监理工程师通知单

工程名称：京能科技睿博家居5MW分布式光伏发电项目

编号：JNKJ-CZZH-TZ-002

事由：关于现场下墙交流桥架问题事宜

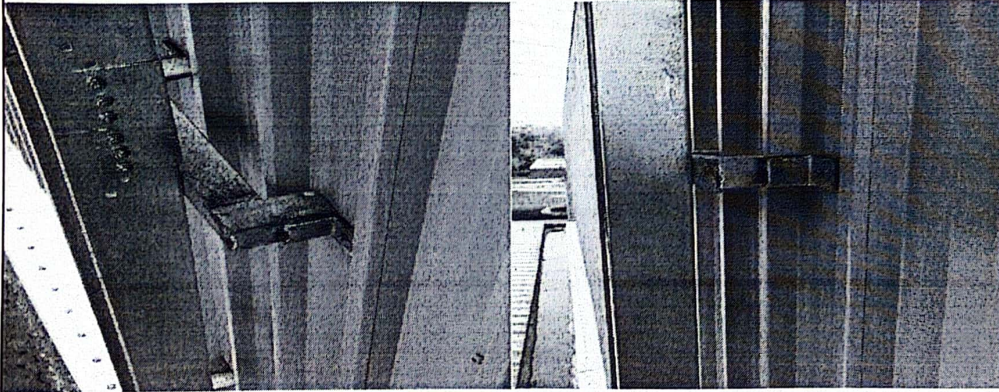
- 1、现场巡视发现E1E2安装下墙交流桥架时，桥架支架焊渣未清理且未做防腐工作。
- 2、现场E1E2下墙交流桥架安装时未安装接地线，要求总包单位立即整改。

现要求你方对以上问题引起重视，否则造成的一切后果将由你方承担，并于48小时之内整改完成，并且书面回复。
